**Projet de centrale photovoltaïque au sol
Lieu-dit « La colle du Plan Deffends »
Commune de Moissac-Bellevue (83630)**

**Demande de dérogation aux interdictions de destruction
d'individus d'espèces protégées et de leurs habitats**

Mémoire en réponse à l'avis du CNPN du 16 août 2021

07/09/2021

Projet final, objet de la présente de demande de dérogation (version 3)

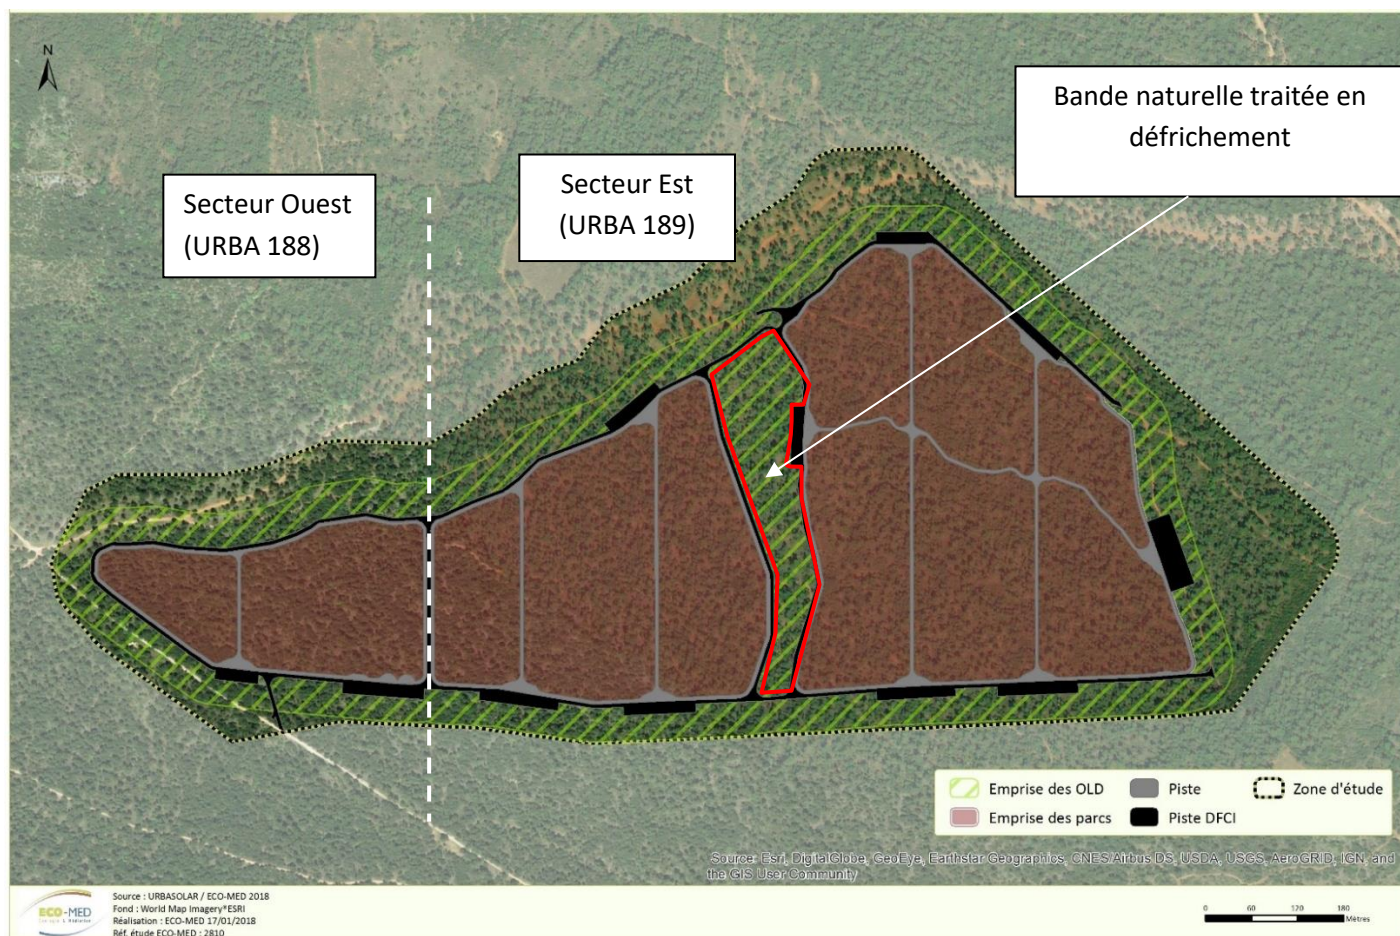
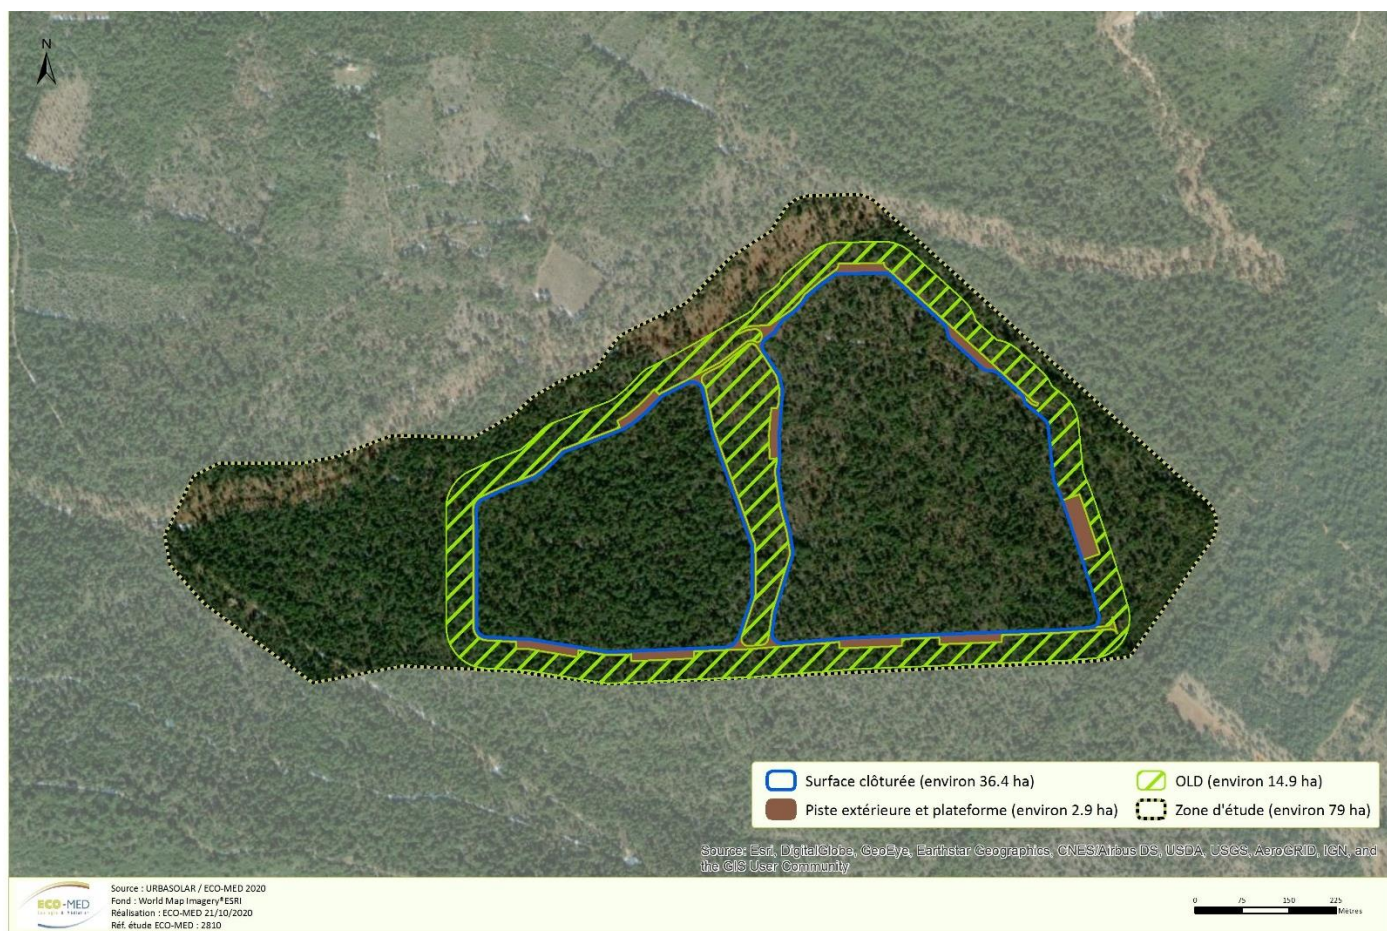
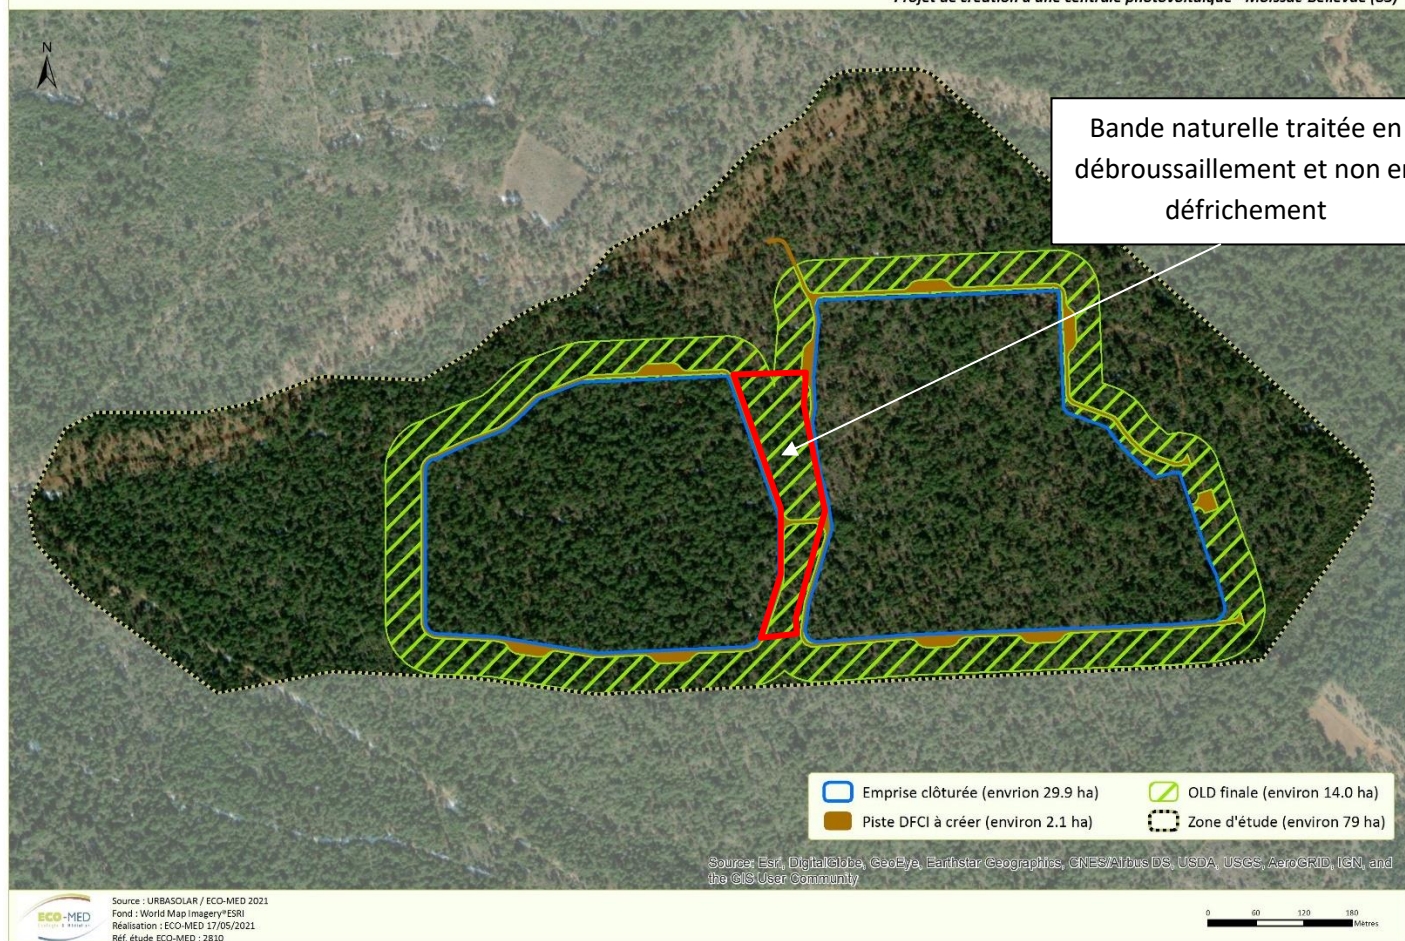
Avis du CNPN : « Le projet initial comportait deux sous-parties (Est et Ouest) pour une emprise totale de 50,2 ha. Le nouveau projet a abandonné la partie Ouest (partie assez modeste), et ne concerne que la partie Est sur 29,9 ha d'emprise clôturée, 2,1 ha de pistes et de plateforme et 14,0 ha d'OLD, pour un total de plus 50 ha. »

Concernant l'emprise défrichée du projet, celle-ci a fait l'objet d'une réduction substantielle puisqu'elle passe de 50,2 ha à 32,0 ha, soit une réduction de plus de 36 %. Additionnée avec la bande débroussaillée (14,0 ha), la surface résultante est de 46,0 ha, pas de « plus de 50 ha ». A noter que le débroussaillage ne constitue pas un défrichement et que l'entretien écologique de ces espaces est favorable aux espèces inféodées aux milieux ouverts et semi-ouverts.

La surface totale à défricher passe de 39,3 ha à 32,0 ha entre les versions 2 et 3, soit une nouvelle réduction d'emprise de plus de 18 % (36 % au total par rapport à la version 1 du projet).

Les deux réductions d'emprise successives décrites ci-dessus ont été intégrées au nouveau dossier soumis en tant que nouvelle mesure de réduction spatiale R1. A noter que la bande naturelle intérieure, dans la version finale du projet, est désormais traitée en débroussaillage et non en défrichement, comme c'était le précédemment cas dans la version 1.

Localisation des îlots de sénescence avant et après modification du dossier de dérogation

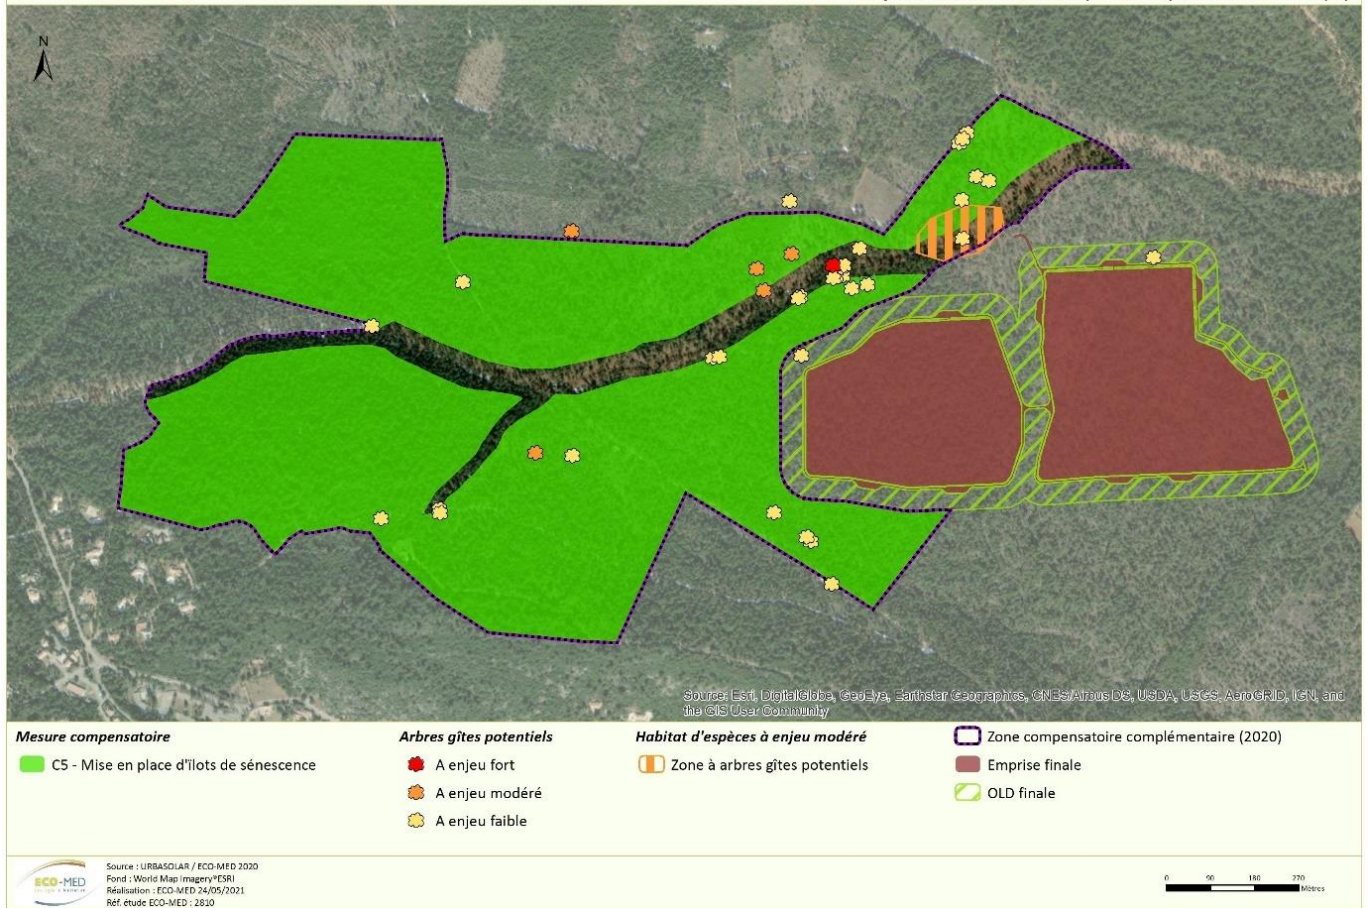
Avis CNPN : « Séquence E-R-C : La compensation proposée est améliorée par rapport au projet initial, et elle est basée sur l'assurance de la conservation des habitats remarquables (C1), sur une analyse détaillée de la biodiversité (C2), sur la restauration d'espaces semi-ouverts (C3), et sur l'entretien des espaces déboisés (C4), l'instauration d'îlots de sénescence sur 97,5 ha (mais correspondant à un ratio de seulement 2:1) (C5), la création de gîtes à reptiles (C6), l'aménagement de deux bâtis en sites favorables aux chiroptères (C7) et la mise en place d'une opération de génie écologique sur une ISDI proche. La principale mesure est la mise en îlots de sénescence, dont le gain de biodiversité sera annuellement faible et long à obtenir ; il existera donc une rupture écologique temporelle importante entre la coupe de 50 ha de milieux forestiers et cette mise en îlots de sénescence. La question de la plus-value écologique des mesures compensatoires reste entière : ces milieux sont déjà naturels, en bon état de conservation, abritent déjà les espèces-cibles. Les autres mesures sont intéressantes mais restent modestes par rapport à l'impact fort initial. Les mesures d'accompagnement sont classiques et de bon sens. Les mesures de suivis représentent 37% du budget total alors qu'elles sont très rapidement présentées et sommairement détaillées. »

L'avis omet la principale plus-value de la mesure C5 relative à la mise en sénescence de 97,6 ha de boisement, indiquée dans le dossier : éviter des coupes dans un secteur destiné à l'exploitation forestière. **En soi, l'instauration d'îlots de sénescence dans un secteur exploité pour la production de bois représente une très forte valeur ajoutée d'un point de vue écologique. Ce vaste secteur sera maintenu en l'état alors qu'il ferait, en l'absence de la mesure, l'objet de coupes forestières.**

Cette modification de la mesure C5 entre les deux dossiers soumis à l'avis du CNPN est tout à fait substantielle par son ampleur et sa plus-value écologique.

Les cartes suivantes matérialisent la localisation des îlots de sénescence avant et après modification du dossier de dérogation.
